# Ansökan om tillstånd enligt miljöbalken – komplettering maj 2017

## Bilaga SFR-U K:1 Frågor och svar per remissinstans

### **Komplettering II, Ansökan om utbyggnad av SFR, maj 2017**

### **Komplettering I, Ansökan om utbyggnad av SFR, juli 2016**

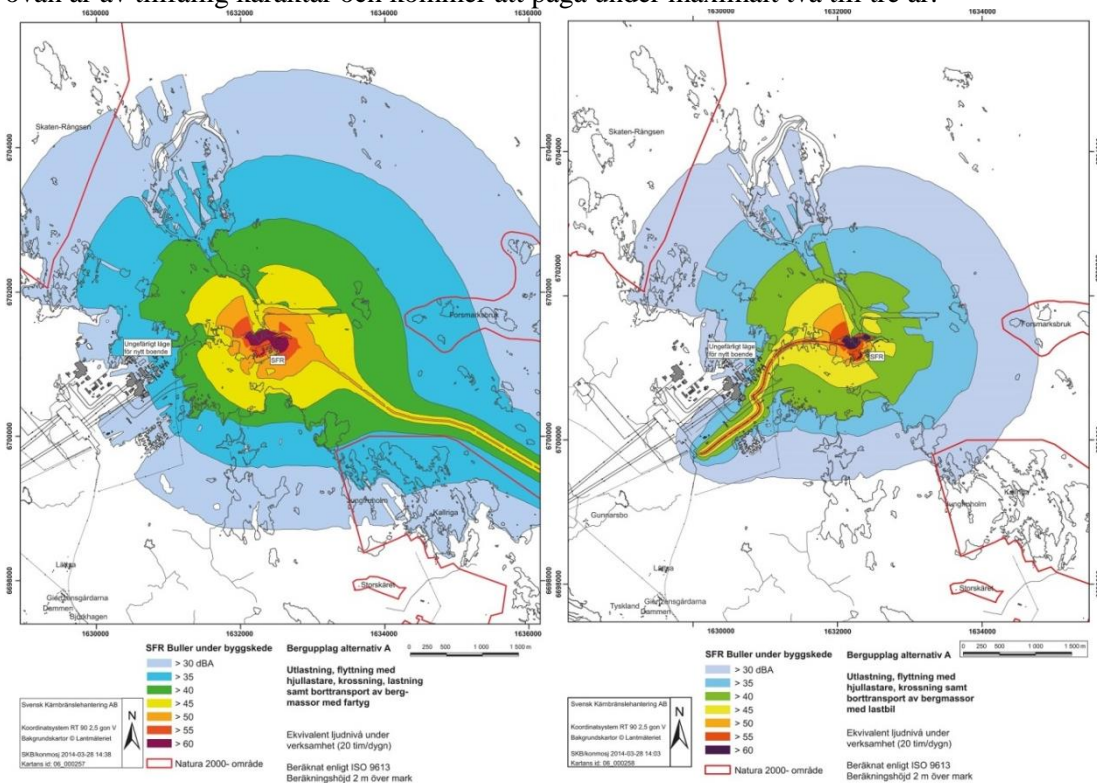
### **2.6 Närvaron av havsörn är stor i området. Därför är det motiverat att undersöka och bedöma om påverkan kan ske på eventuellt häckande par i närheten.**

Forsmarksområdet är sedan lång tid tillbaka föremål för regelbundna fågelinventeringar och det finns god kunskap om förekomst, populationsstorlek, häckning och boplatser för havsörn i det berörda området. SKB har sedan 2002 genomfört årliga uppföljningar av vissa utvalda fågelarter (däribland havsörn) i området och har för avsikt att fortsätta med dessa. Resultat från inventeringarna publiceras årligen (Green 2015). Exakta positioner för boplatser för havsörn är föremål för sekretess varför dessa inte kan visas på kartunderlag.

Först kan konstateras att det inte finns några boplatser för havsörn i direkt anslutning till den befintliga eller planerade verksamheten (Martin Green, personlig kommunikation, 28 april 2015). Den sökta verksamheten är belägen på Stora Asphällan och det bedöms inte finnas lämpliga boplatser för havsörn på denna plats eller närliggande öar och kobbar. Vidare innebär inte den planerade verksamheten något fysiskt intrång eller att personal rör sig i närheten av kända boplatser för havsörn.

Mer generellt kan konstateras att Forsmark på grund av befintlig industriell verksamhet sedan lång tid tillbaka är påverkad med avseende på buller, vilket inte hindrat den positiva utvecklingen av havsörnspopulationen i området. Vidare tyder de många observationer av havsörn i bullerstörda områden längs kusten på att arten inte är särskilt känslig för bullerstörningar för att till exempel söka föda. Detta i kombination med att födosöksområdet för havsörn i Forsmark är mycket stort gör att inte heller artens födosök bedöms påverkas negativt av den planerade verksamheten.

Sammantaget bedöms varken havsörnspopulationen i Forsmark eller enskilda individer påverkas negativt av den planerade verksamheten.
